**Från:** Godfrey Kabagambe  
**Skickat:** 2024-02-14 09:26:17  
**Till:** "Bygglovsenheten Tyresö kommun" <bygglov@tyreso.se>  
**Ämne:** Uppställning utryckningsfordon, BYGG 2023-000593 BOLLMORA BERG 3  
**Categories:** Komplettering

**Från:** Mohammad Nouri <mohammad.nouri@samkonsult.com>  
**Skickat:** den 13 februari 2024 14:01  
**Till:** Godfrey Kabagambe <Godfrey.Kabagambe@tyreso.se>; Wesley Stefan <stefan.wesley@sbff.se>  
**Ämne:** Sv: Remissvar Södertörns Brandförsvaret, BYGG 2023-000593 BOLLMORA BERG 3

**Ämne:** Remissvar Södertörns Brandförsvaret, BYGG 2023-000593 BOLLMORA BERG 3

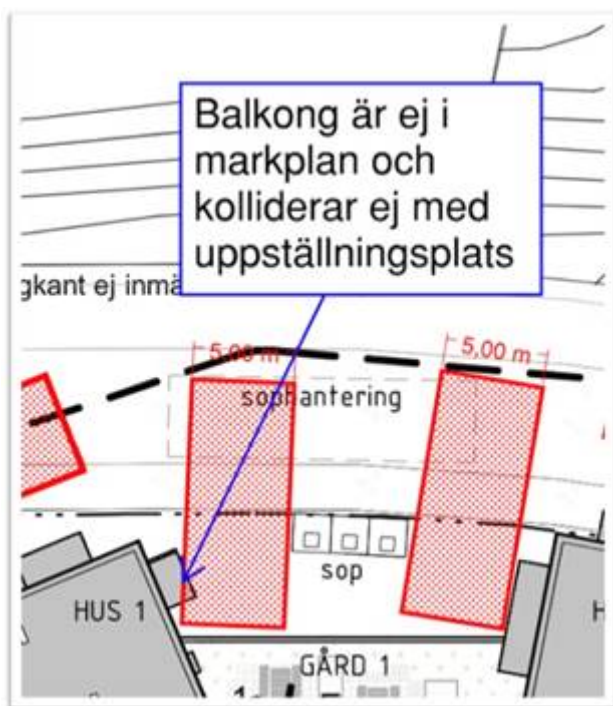
Översänder hur det ser ut när vi rätar upp på vår oktagon, som illustrerat så saknas de väldigt lite ifall vi ställer oss i körspåret. Antingen är vi ok med de här eller så måste vi ta bort de parkeringsplatserna på den tidigare skickade uppställningen (se första figuren).

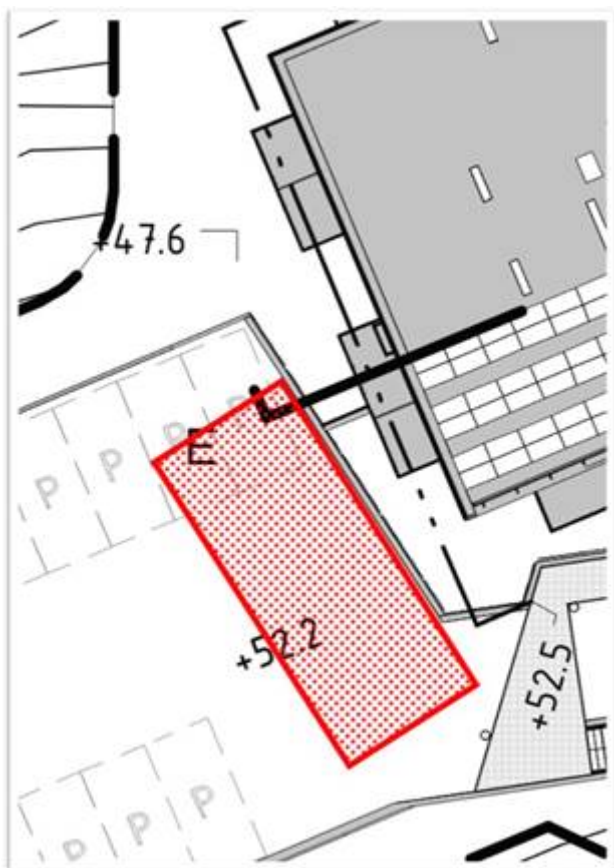
För sopstationen är jag inte helt med på var det krockar, beror i stort sett på hur tunn linjen görs, eller så menar de att man krockar med balkongen. Har gjort linjerna lite tunnare och åskådliggör något tydligare att uppställningsplatsen får plats samt att balkongen till vänster tillhör ett plan längre upp och inte krockar i markplan.
